Jurybericht

23. März 2023

Projektwettbewerb Passerelle Steinachstrasse

Nr. 7 stadtbogen

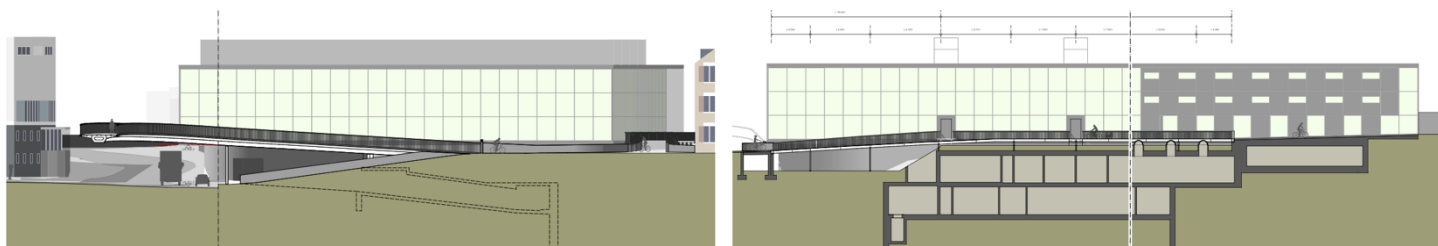
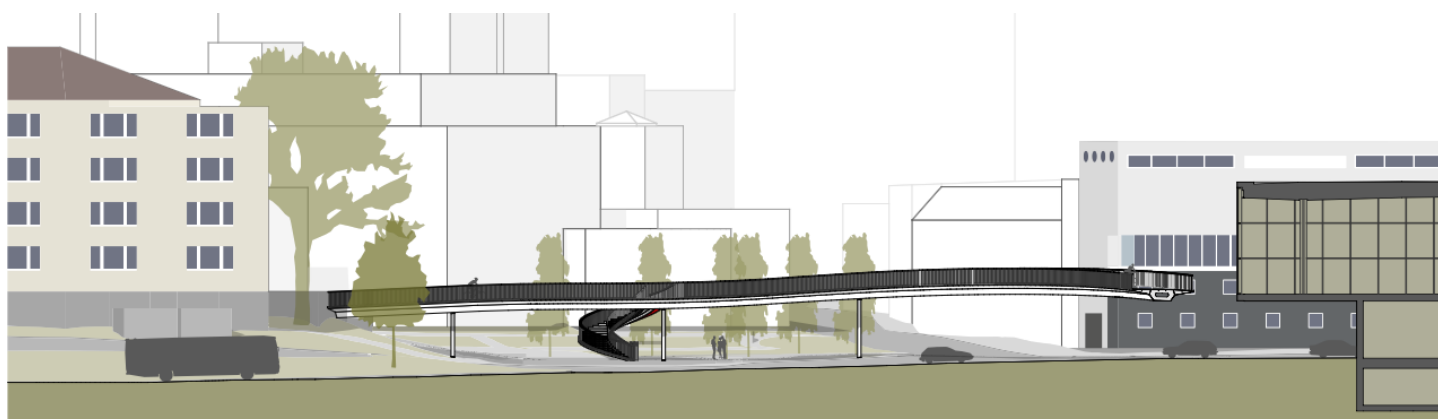
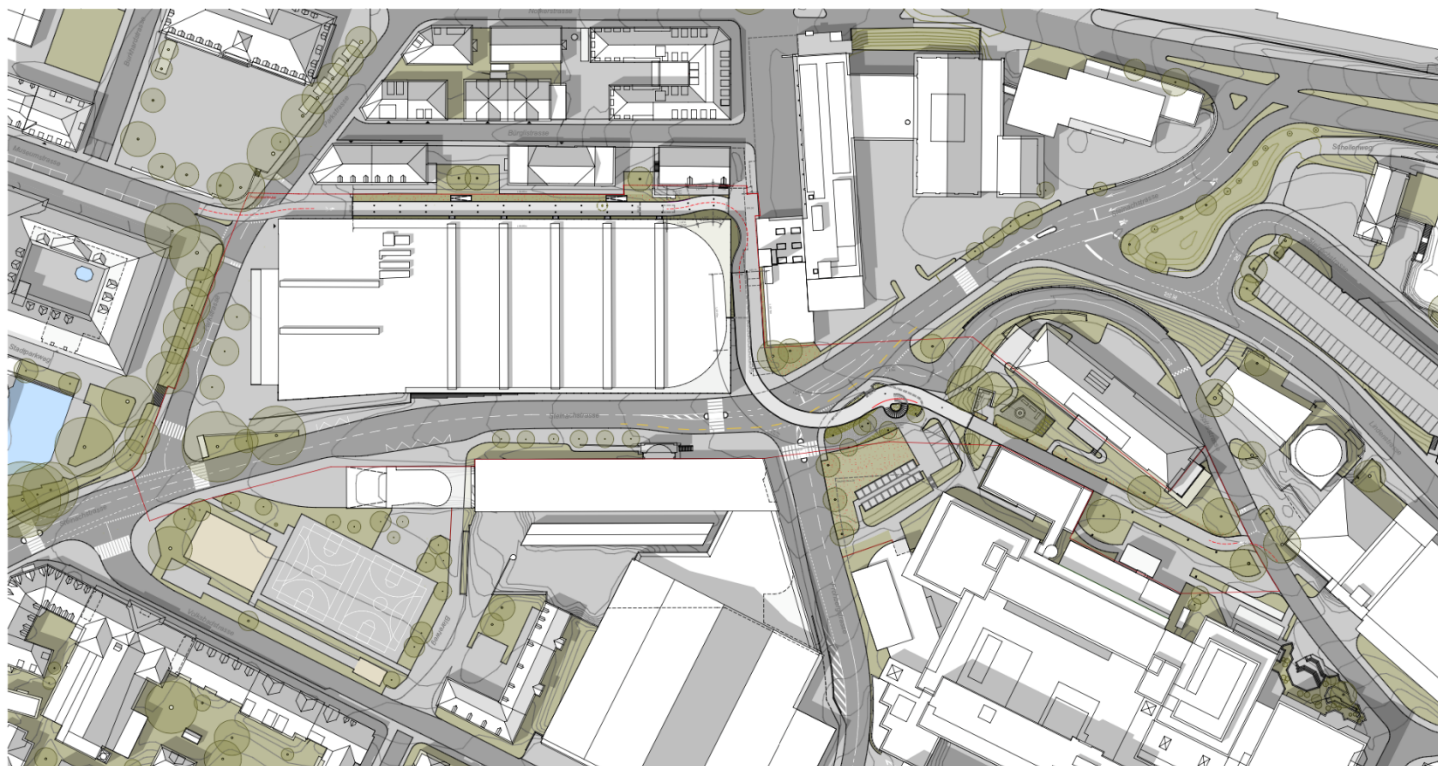
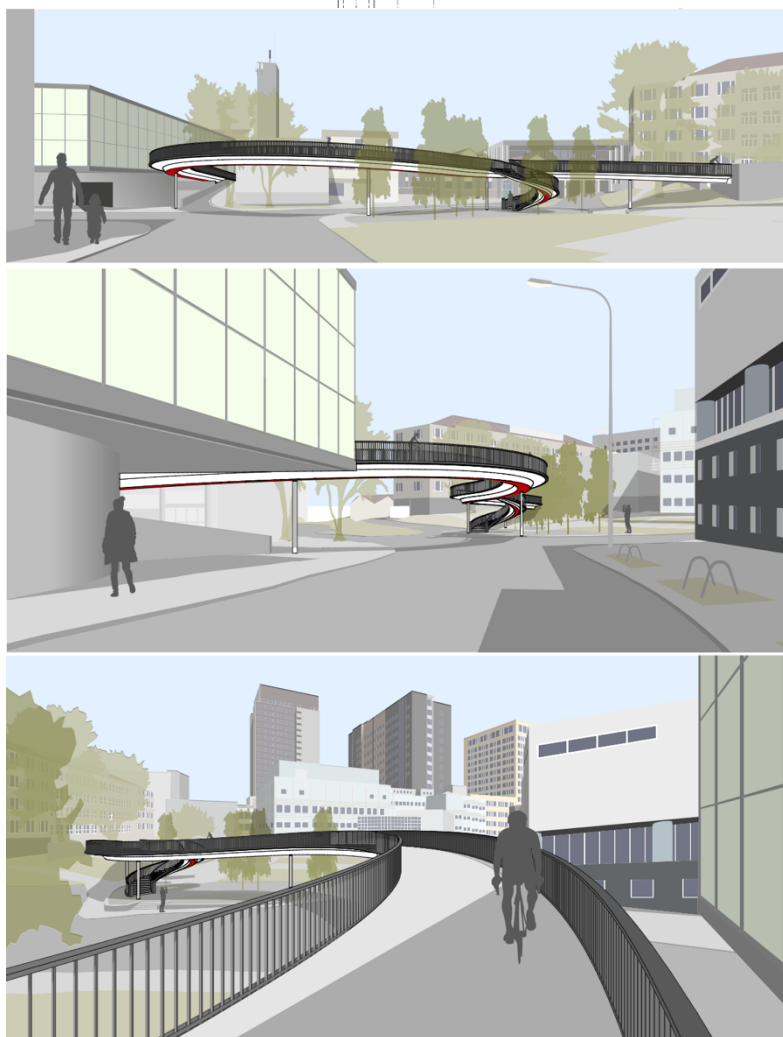
Das Projekt «stadtbogen» möchte mit einem expressiven dynamischen Brückenbauwerk ein Stadttor über der Steinach schaffen. Die etwa 100 m lange Hauptbrücke über die Steinachstrasse schwingt sich in einem grosszügigen und sichelförmig ausgerundeten Bogen vom Startpunkt beim Spitalareal bis zum Knotenpunkt bei der Feuerwehr und wird von vier filigranen runden Stahlstützen getragen. Der dramatische Gegenschwung mit einem Wechsel der Kurvenrichtung gibt der Linienführung einen barocken Ausdruck.

Auch wenn die abgegebene Kostenschätzung nicht in allen Punkten nachvollziehbar ist und ergänzt werden musste, gehört das Projekt doch eher zu den wirtschaftlich günstigen Vorschlägen.

Die Brücke ist mit einem flügelartigen Hohlkasten als durchgehendes geschlossenes Profil konstruiert. Die aussenliegenden Entwässerungsrinnen und der Schneeschutz an den Staketengeländern sind unterhaltsfreundlich und insbesondere die vorgehängte Rinne pragmatisch gelöst – die Hauptleitung für das Schmutzwasser wird nicht gezeigt. Mit dem dunklen Staketengeländer soll eine Verbindung zum Athletikzentrum erzielt werden.

Die konstruktive Durcharbeit des vorgeschlagenen Brückenkörpers mit einem torsionssteifen Hohlkastenträger mit verschiedenen dicken Stahlblechen ist sinnvoll, durch die sparsame Materialverwendung nachhaltig und die Dimensionierung ist plausibel hergeleitet.

Die geschwungene Linienführung besitzt eine grosse Dynamik und bietet eine attraktive Linienführung für die Veloschnellroute. Der Knotenpunkt vor der Feuerwehr ist als Weg klar ausgezeichnet und die dynamische Wegführung wird mit der begleitenden Betonwand unterstützt. Die geschwungene Betonwand zum Athletikzentrum hilft zwar für die Wegführung, aber beeinträchtigt die Übersichtlichkeit. Die beiden Anknüpfungspunkte der Velovorzugsroute im Bereich Kantonsspital und Museumstrasse sind funktional gut gelöst dargestellt. Auf eine vertiefte landschaftsarchitektonische Aufwertung der Anknüpfungspunkte wird verzichtet.

Nr. 4 EN PASSANT

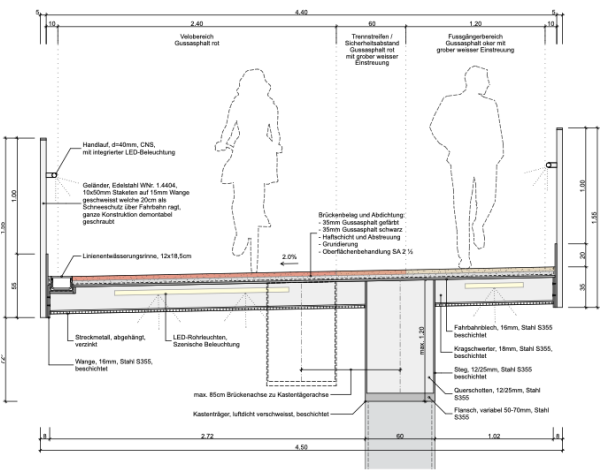
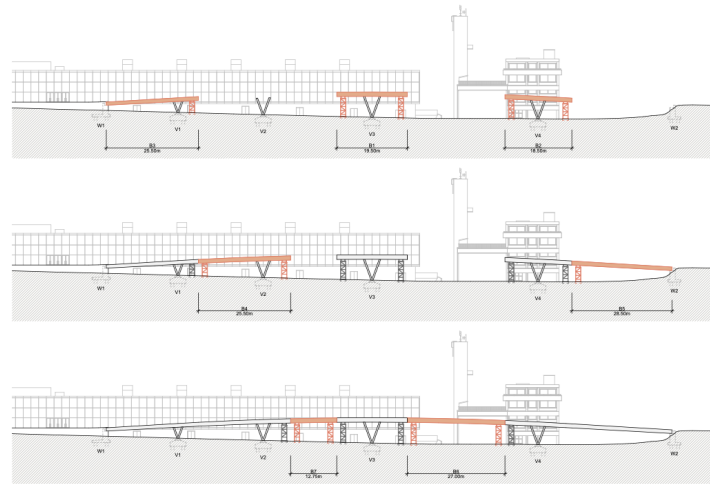
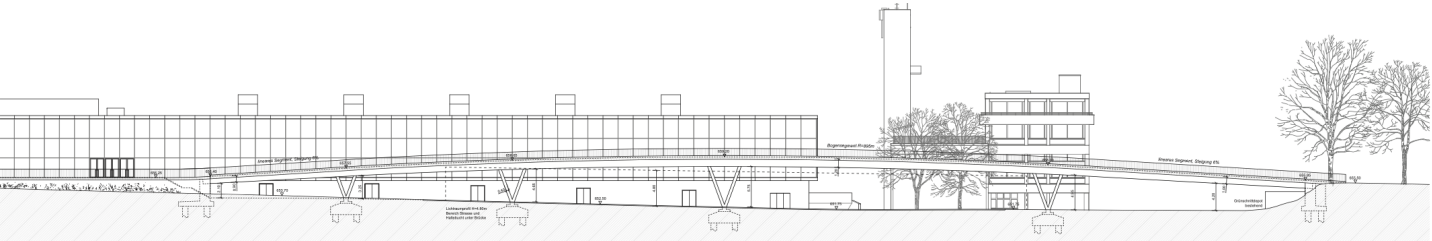
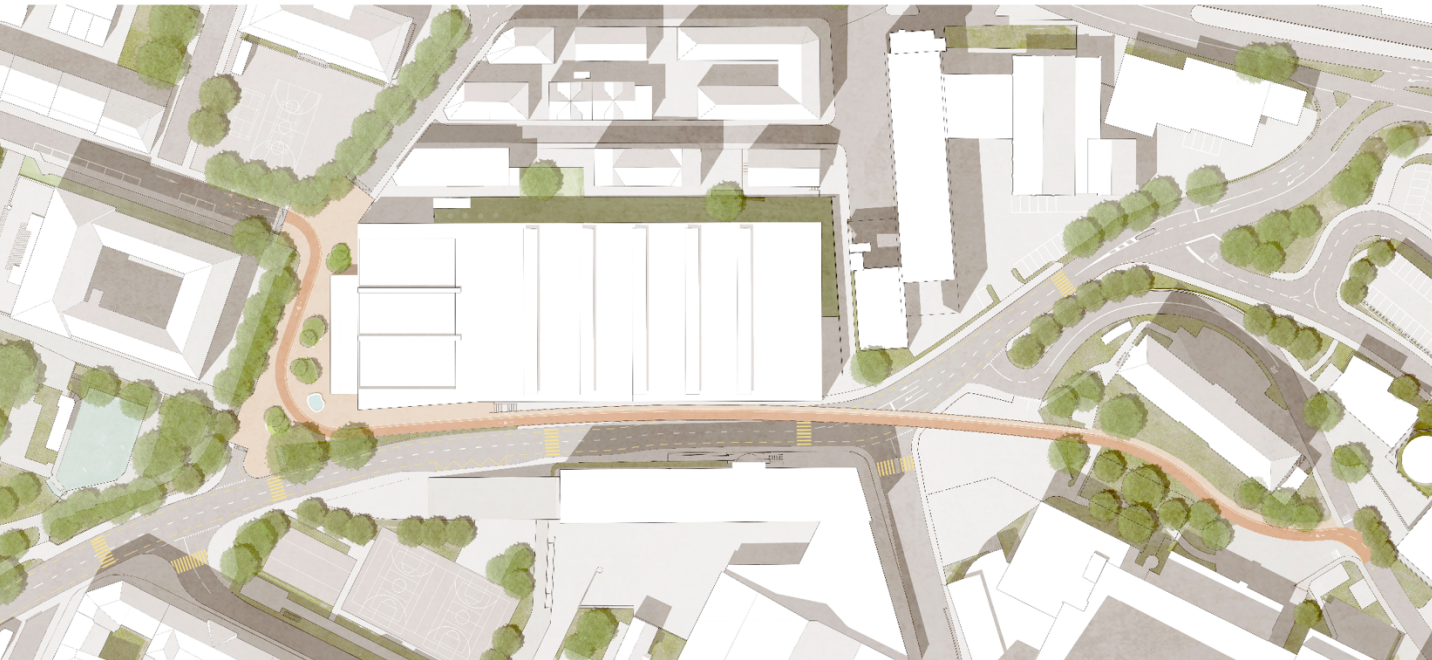
Für die 155 m lange Passerelle wird ein 5-feldriger Durchlaufträger mit Stahlkasten und flügelartigen Auskragungen der Brückenplatte gewählt. Die Querrippen werden auf der Unterseite mit Streckblech-Platten verkleidet, welche zick-zack-förmig dem Verlauf folgen. Die V-förmigen Stützen sind ebenfalls aus Stahl und für die Farbgebung der ganzen Konstruktion sorgt eine anthrazitblaue Deckbeschichtung.

Auf beiden Seiten wird die Velovorzugsroute vortrittsberechtigt weitergeführt. Damit dies bei der Museumstrasse möglich ist, werden die Motorfahrzeuge im Einbahnverkehr über den Platz in die Steinachstrasse geführt und die Parkstrasse vor der Einmündung der Museumstrasse für Motorfahrzeuge unterbrochen. Die Erschliessung des Quartiers ist zwar erschwert, aber auch bei diesem geänderten Verkehrsregime gewährleistet. Bei der Spitalstrasse wird zur Kennzeichnung des Vortritts der Velovorzugsroute rötlicher Belag verwendet.

Der Platz vor dem Eingang zum Athletikzentrum bleibt ähnlich gross wie heute. Zum Fuss- und Velobereich ist aber keine bzw. nur farbliche Trennung vorgesehen, was bei Anlässen im Athletikzentrum zu Konflikten führen kann. Positiv ist, dass auf der Steinachstrasse weiterhin Radstreifen angeboten werden, wenn auch mit minimaler Breite. Weshalb das östliche Ende des Radstreifens beim Fussgängerstreifen liegt und nicht bei einer Seitenstrasse, die eine Vernetzung ermöglichen würde, bleibt unklar.

Die Bushaltestelle auf der Seite des VBSG-Depots bleibt etwa am heutigen Standort. Auf der Seite des Athletik-Zentrums wird die Bushaltestelle unter die Passerelle verlegt, sodass die Steinachstrasse nach Süden verschoben werden muss und für die Baumreihe auf der Südseite kein Raum mehr zur Verfügung steht. Leider ist die behindertengerechte Verbindung von dieser Bushaltestelle zum Vorplatz des Athletikzentrums nur mit zweimaliger Querung der Steinachstrasse und nicht wie heute über eine Rampe möglich.

Nr. 5 | Linguine

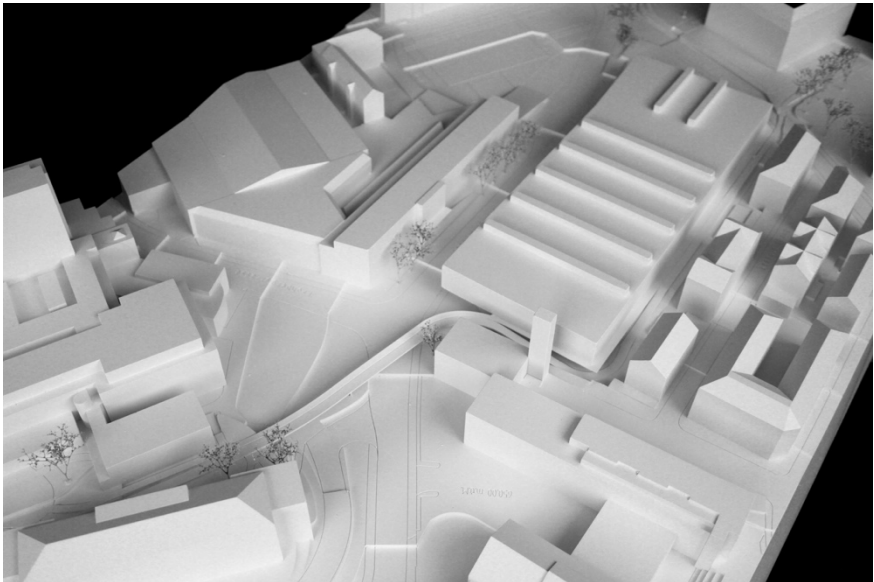
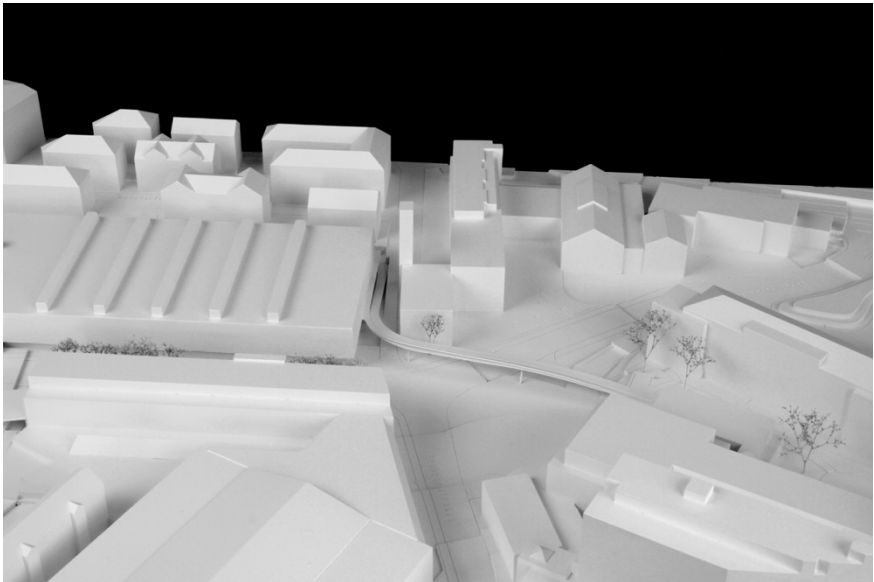
Die neue Fuss- und Veloverkehrsverbindung führt vom Areal des Kantonsspitals als Brücke in Form eines Stahlhohlkastens bis zur nordöstlichen Stirnseite des Athletikzentrums. Von dort führt für Zufussgehende eine an der Fassade befestigte Stegkonstruktion um die Nordecke herum, während Radfahrende unabhängig davon die Gebäudeecke bodeneben unterfahren. Anschliessend führt die Route mit wieder vereinten Nutzenden entlang der Nordwestfassade, die Parkstrasse querend, zur Museumstrasse. Die Ostecke des Athletikzentrums bleibt dabei freigespielt. Der Raum zwischen dem Athletikzentrum und dem Busdepot wird nicht beeinträchtigt.

Das kurze Brückenstück über die Strasse verändert das heutige Erscheinungsbild nur gering. Es vermag jedoch auch keinen ortsbaulichen Akzent an einem der Eingänge zur Stadt zu setzen. Dank Absenkung der Velospur im Süden des "besonderen baulichen Erscheinungsbildes" Brüelbleichi wird die Beeinträchtigung minimiert, die wannenförmige Linienführung ist aber auch etwas störend.

Zusammenfassend präsentieren die Projektverfassenden eine seriös ausgearbeitete, im Detail durchdachte und gut funktionierende Lösung für die Linienführung hinter dem Athletikzentrum. Der Ansatz, die unterschiedlichen Verkehrsteilnehmenden auf verschiedenen Ebenen um die Nordwestecke des Athletikzentrums zu führen, entspannt die dort engen Verhältnisse. Die Tatsache, dass der Steg an der Ostfassade nur eine nutzbare Breite von 1.60 m ausweisen kann und dass durch die rechtwinklige und unübersichtliche Wegführung um die Hausecke das subjektive Sicherheitsempfinden der Nutzenden heruntergesetzt wird und eine Anbindung an das Feuerwehrareal fehlt, schmälert allerdings die anfängliche Sympathie des Beurteilungsgremiums für die vorgeschlagene Lösung.

Nr. 9 | PASSERELLE NEUVE

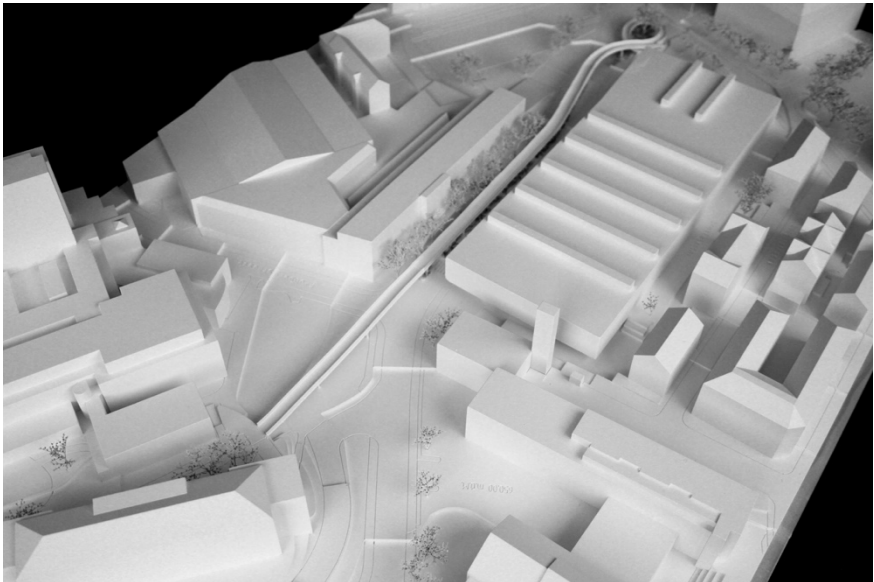
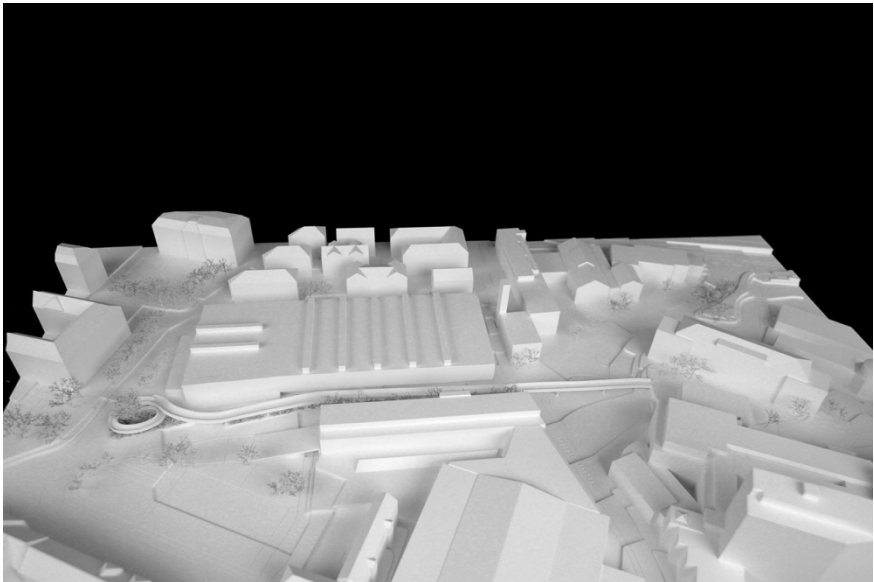
Die Verfasser schlagen eine Brückenverbindung in der Mittelachse der Steinachstrasse vor. Ausgehend von der leicht ausgebauten Schanze im Bereich des östlichen Anschlusspunktes auf dem Areal des Kantonsspitals (KSSG) wird eine Stahlbrücke mit einem durchlaufenden Hohlkastenträger und einem zu den Seiten hin zulaufenden Profilquerschnitt zum westlichen Endpunkt beim Eingangs- und Vorplatzbereich des Athletikzentrums geführt. Hier überwindet eine spiralförmige Spindel die Höhendifferenz und führt von der Brückenebene auf den Vorplatz des Zentrums.

Die Abstützung der Brücke erfolgt regelmässig über elf Stahlstützen, wobei sieben Stützen auf eine neu aufgebaute mittlere Fahrbahntrennung aufgelagert werden sollen, die wiederum mit einer Stützkonstruktion den darunter befindlichen Steinachkanal überspannt.

Der detailliert und folgerichtig ausgearbeitete Entwurf zeigt in allen Bereichen die nötigen Massnahmen auf, die jedoch besonders im Strassenraum und Untergrund als erheblich und unverhältnismässig beurteilt werden. Auch die räumliche Wirkung des neuen Brückenkörpers aus dem Strassenraum der Steinachstrasse wird als zu dominant und der Bedeutung der Verbindung nicht gerecht werdend gesehen.

Der konzeptionelle und städtebauliche Ansatz des Entwurfes mit der vorgeschlagenen Linienführung kann leider, trotz der sorgfältigen Ausarbeitung, nicht überzeugen.

Nr. 10 | Via Feuerwache

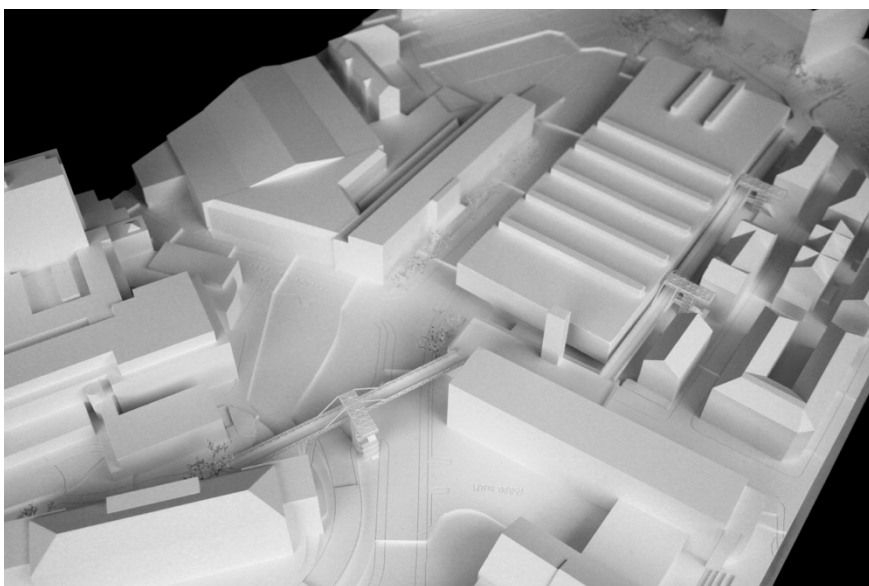
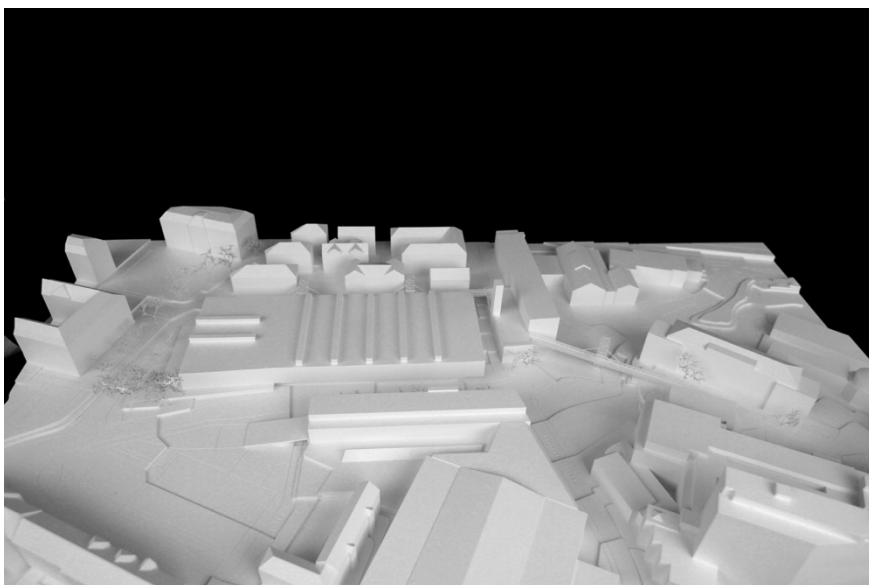
Der Name des Projektvorschlags steht programmatisch für die zentrale Idee des Entwurfs. Das Dach eines der Feuerwehrgebäude wird als mittlere Basis des Brückenschlags über die Steinachstrasse zum Kantonsspital KSSG wie auch in der anderen Richtung nördlich des Athletikzentrums zur Parkstrasse verwendet. Die als Stahlfachwerk konstruierte Brücke wird in beide Richtungen an einen oder zwei Pfeiler in identischer Konstruktion aufgehängt. Dieser kranartigen Stützenkonstruktion wird als zweiter Ausleger in Verlängerung zur Brückenabhängung jeweils ein Treppenaufgang angehängt.

Der an sich sympathischen Idee, vorhandene Elemente für die Aufgabe zu nutzen, kann in diesem Fall leider nichts abgewonnen werden. So wären neben den Einschränkungen der vorhandenen Dachnutzung durch die Feuerwehr unverhältnismässige Eingriffe in das bestehende Bauwerk nötig, um die Tragfähigkeit für die neuen Auflasten überhaupt sicherzustellen, was die zentrale Idee als nicht plausibel erscheinen lässt. Auch im Bereich der angrenzenden Wohnzone, die zudem noch als schützenswertes Ortsbild eingestuft ist, werden mit der Hochlage der Brücke sowie den nötigen Stützpfeilerstandorten unsensiblen räumliche Situationen geschaffen, die zu einer erheblichen Beeinträchtigung der privaten Wohngebäude sowie des Stadtraums führen.
